改善箇所説明図

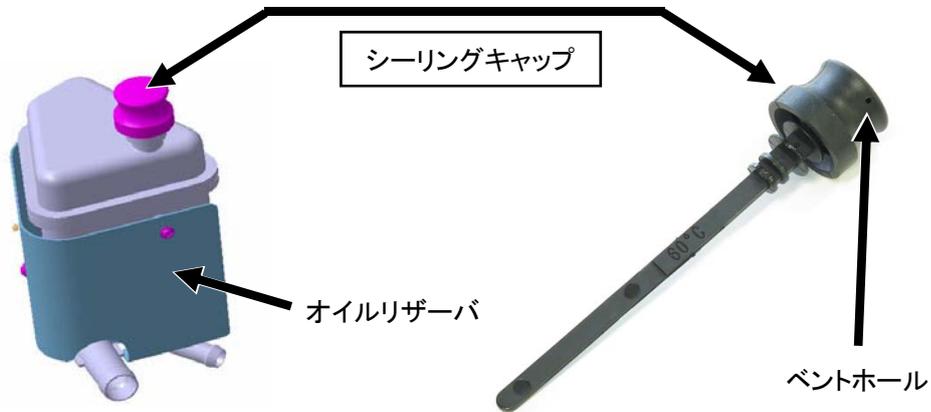
油圧スタビライザ制御装置のオイルリザーバにおいて、シーリングキャップの消泡機構が不適切なため、姿勢変化が大きい運転を継続すると、ベントホールからオイルが噴き出すことがある。そのため、噴き出したオイルが排気管等に接触し、発煙して、最悪の場合、火災に至るおそれがある。

全車両、シーリングキャップを対策品に交換する。

識別：車台番号の付近に黄色ペイントを塗布する
